Notat

Oppdragsgiver: eksterne
Oppdragsnr.: 5194982 Dokumentnr.: 02-B

► R-310 Reguleringsplan for Skytterveien 26-30 - Oppsummering av høringsmerknader

Figur 1.4-1 Kart som viser parsellene som kan byttes mellom utbyggeren og kommunen

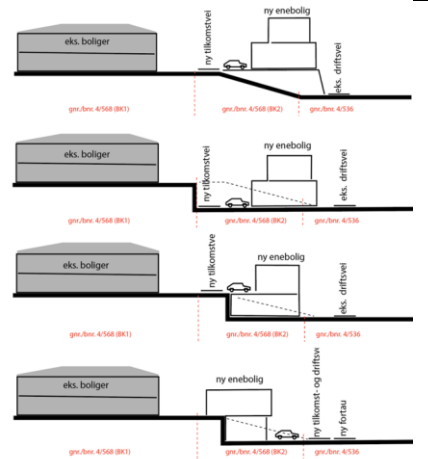
Evt. makebytte bør ende med at arealer som reguleres til offentlige formål havner i offentlig eie, mens arealer regulert til privat eller felles havner i privat eie.

Planbeskrivelse s. 40 bør endres som følgende:
«Det må inngås en avtale som sikrer sambruk av delen av adkomstveien i forhold til oppgradering, vedlikehold og brøyting. Veien vil få et økt bruk og økt slitasje. Det bør inngås utbyggingsavtale som sikrer at veien oppgraderes og som avklarer ansvarsfordelingen når den nye veien er i drift».

OK. Grensene for makebyttet ble tilpasses arealene mer nøyaktig.

Vilkår for avtale vedr. sambruk av veien tilføyes.
